INFORMACIÓN DE SERVICIO

Modificación en las poleas de algunos brazos tensores para la transmisión del grupo auxiliar

INA 0055

Fig 1: Esquema detallado de la polea en la versión antigua (izquierda) y la versión nueva (derecha)

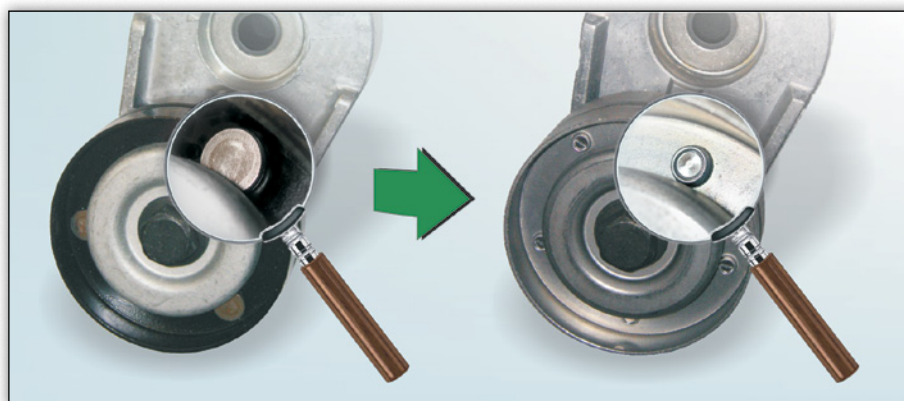
Las diferencias son, como se muestra en la Fig. 1, el recubrimiento (antes color negro y ahora color metálico) y la conexión de las dos mitades de la banda de rodadura (antes remachada, ahora soldada).

Durante la fase de modificación, es posible que se mezclen ambos tipos. Ambas versiones cumplen con los requisitos técnicos y se pueden utilizar sin limitaciones en los vehículos indicados en los catálogos.
